Ministero dell'Ambiente e della Sicurezza Energetica

Commissione Tecnica PNRR - PNIEC

Parere n. 179 del 06/07/2023

Progetto	<p>Progetto di un impianto agrivoltaico di potenza pari a 17,26 MW e delle relative opere di connessione alla RTN, da realizzarsi nei Comuni di Gavignano (RM), Paliano (FR) e Anagni (FR)</p> <p>ID_VIP: 8048</p>
Proponente	<p>Società Grupotec Solar Italia 15 S.r.l.</p>

Figura 7 – Stato dei luoghi (Fonte: portale pubblico Atlaimpanti GSE, https://atla.gse.it/atlaimpanti/project/Atlaimpanti_Internet.html)

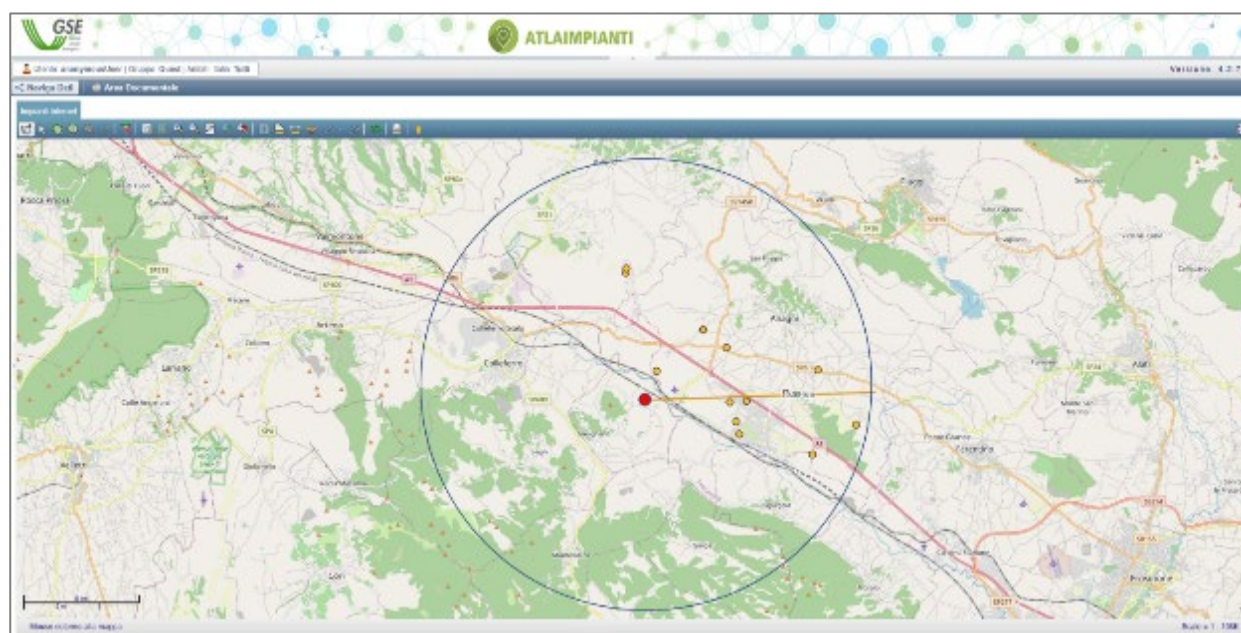
Da una verifica d'ufficio effettuata in data 08/06/2023 sul portale pubblico Atlaimpanti del GSE https://atla.gse.it/atlaimpanti/project/Atlaimpanti_Internet.html relativa agli impianti FER esistenti nel raggio di 10 km è stato possibile confermare l'affermazione del Proponente (Fig. 7).

Figura 8 – Distanza tra il Progetto in esame e l’ID 9279

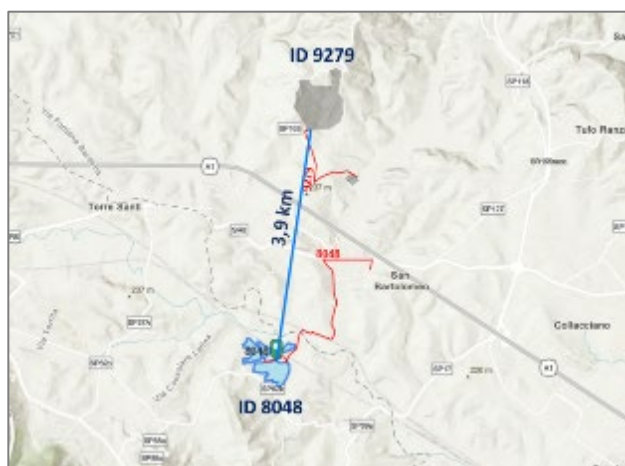
Da una verifica effettuata dalla Commissione in data 25/05/2023 sul portale pubblico del MASE “Valutazioni e Autorizzazioni Ambientali”¹³ risulta il seguente ulteriore Progetto attualmente in fase di verifica amministrativa presso le strutture a supporto della Commissione (Fig. 8):

Ad esito dell’analisi documentale e delle verifiche effettuate, la Commissione valuta che a titolo di compensazione degli impatti cumulativi dovuti alla possibile presenza di altri impianti FER, per un eventuale esito positivo delle procedure VIA in corso, il progetto debba essere integrato con misure specifiche descritte nelle Condizioni Ambientali relative agli aspetti progettuali, alla biodiversità e al paesaggio.

Figura 18 – Planimetria generale di progetto con specificazione delle Condizioni Ambientali e delle misure di compensazione (elaborazione della Commissione)

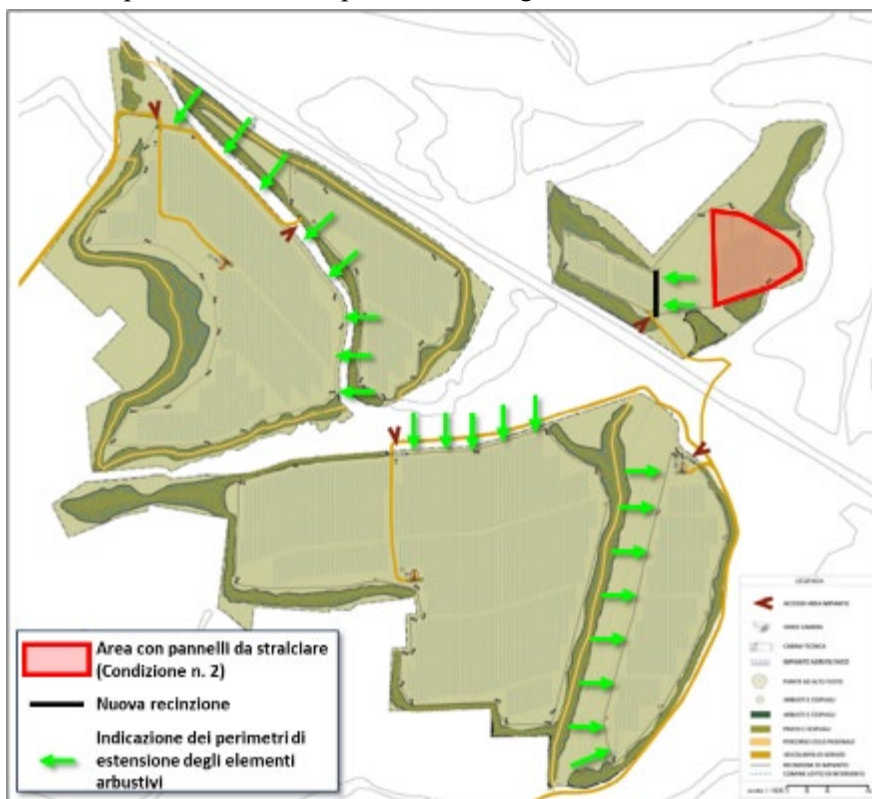
Inoltre, a titolo di compensazione dei già descritti impatti cumulativi e per limitare la frammentazione territoriale e di habitat, la Commissione prescrive che la piantagione degli elementi arbustivi sia estesa a tutti i perimetri delle aree di impianto così come specificato in Fig. 18.

Pertanto, la Commissione, valutata la documentazione presentata e all'esito delle verifiche eseguite nell'ambito del procedimento in esame, tenendo conto della natura dell'opera e dei suoi potenziali impatti, ritiene il progetto compatibile dal punto di vista ambientale per la componente biodiversità fatto salvo il rispetto della **Condizione n. 2** e della **Condizione n. 3** relativa al monitoraggio.
